運転期間延長に係る鹿児島県からのご要請に対する対応

2023年11月21日九州電力株式会社

内部コンクリート(一次遮蔽壁)の温度計測位置図

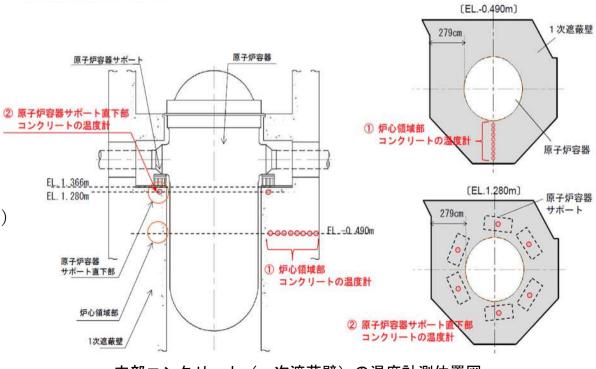
コンクリート構造物について、内部コンクリートの放射線照射量の多い部分、及び長期加熱を 受ける部分の健全性に関しては経過観察を行うこと。

コンクリート構造物のうち内部コンクリートについては、現在、日常の目視点検を実施するとともに、特別点検においてコアサンプルを採取して各種の試験を実施し、その健全性を確認している。併せて、放射線照射量や長期加熱の影響が大きい部位は内部コンクリートの炉心付近にあるため、放射線安全上、コアサンプルを直接採取することが難しいことから、原子炉格納容器内の

線量率測定やコンクリート内部の 温度計測のデータを定期的に確認 して経過観察を行っている。

- ・原子炉格納容器内(内部コンクリート) の線量率測定については1回/月実施
- ・内部コンクリート(一次遮蔽壁)の 温度については常時計測しており、 温度計測位置図を右に示す。

評価用過渡回数の設定方法

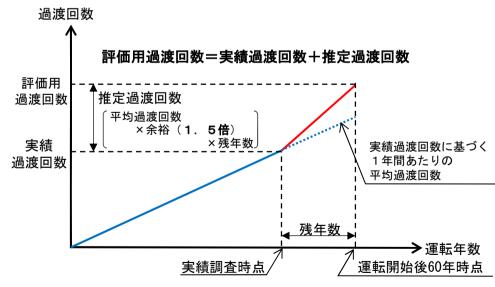
低サイクル疲労について、疲労累積係数が高い機器は、実過渡回数を把握した上で再評価し、 必要に応じ補修や取替え等の保全を検討すること。

疲労評価においては、過渡回数に1.5倍の余裕を考慮する等保守的な評価を実施しており、 評価後においても実績過渡回数を継続して把握し、想定した過渡回数を下回ることを1年に1回 確認する。想定した過渡回数を上回る場合には、低サイクル疲労について再評価を行うことと している。また、疲労累積係数の高い機器の分解点検などの保全活動を通じて健全性に問題ない ことも確認している。

疲労評価に使用している実績過渡回数については、長期施設管理方針において継続的に確認していくこととしており、今後も、1回/年にて現在の評価条件の過渡回数を超えるような過渡が発生しないか注視していく。

フレッティング疲労のメカニズム

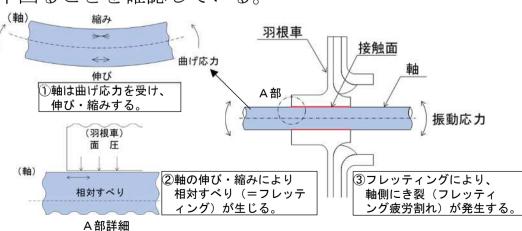
低サイクル疲労について、機械的な疲労や腐食疲労などもあるので、保全の中で監視し、状況 に応じて交換すること。

また、技術評価においては、低サイクル疲労のほかに、機械的な疲労として、高サイクル疲労 やフレッティング疲労に対しても評価を実施し、問題ないことを確認している。

照射脆化及び監視試験片

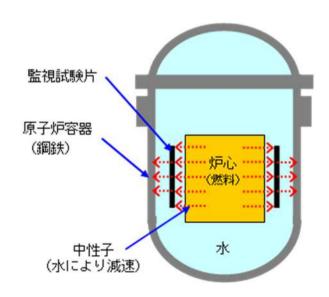
廃止措置プラントの実機材の活用に積極的に取り組むこと。

廃止措置プラントの実機材の活用として、現在、原子力規制庁より廃止措置プラントの実機材料等の提供依頼を受け、同庁の研究計画に基づき2024年度末までの予定で、玄海原子力発電所の廃止措置プラントの監視試験片を貸与しており、今後とも、綿密な調整を図りながら協力していく。今後も、当社の廃止措置プラントである玄海原子力発電所1,2号機の廃炉材の活用について、積極的に検討していくことを考えている。

亀裂進展評価

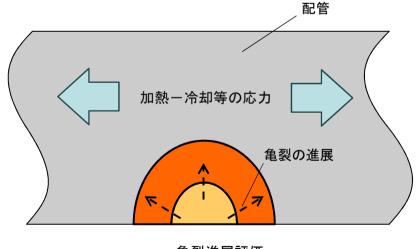
熱時効について、溶接熱影響部及び溶接後熱処理の影響評価は重要であり、今後詳細な検討に必要な知見の習得に努めること。

溶接熱影響部及び溶接後熱処理の熱時効によるステンレス鋼の靭性低下について、これまでに有意な影響は、確認されていないが、これまで原子力施設情報公開ライブラリーに基づく国内のトラブル事象、米国電力研究所の研究成果、米国原子力規制委員会からの情報通知文書、通達の確認等を通じ情報を収集しており、継続的に検討に必要な国内外の知見の収集に努めていく。国外における新知見等については、従来より連携しているフランス電力から収集した情報も活用する。

評価においては、運転時の使用条件による亀裂の進展を想定しても、健全性が保たれることを確認している。

内部鉄筋の確認状況※

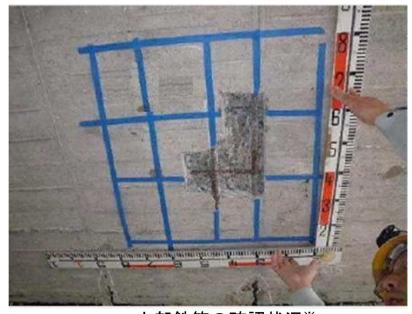
コンクリートの強度低下及び遮蔽能力低下の評価において,鉄筋の腐食に関しては直接的な腐食状態の把握,表面ひび割れの発生の有無の観察などを継続的に行うこと。

現在、鉄筋の腐食については、鉄筋腐食に伴うコンクリートのひび割れ等がないことを日常の目視点検により確認するとともに、高経年化技術評価において10年ごとにコアサンプルを採取して中性化や塩分浸透の進行状況を確認している。今後も引き続き、これらの目視やコアサンプルによる確認を継続するとともに、中性化や塩分浸透に伴うひび割れが確認された場合や試験結果に顕著な進行が認められた場合は、鉄筋の腐食状態を直接確認することとしている。

コンクリート表層をはつり取って内部の鉄筋を 露出させ、中性化の進行状況や腐食の状況などの 確認を行う。
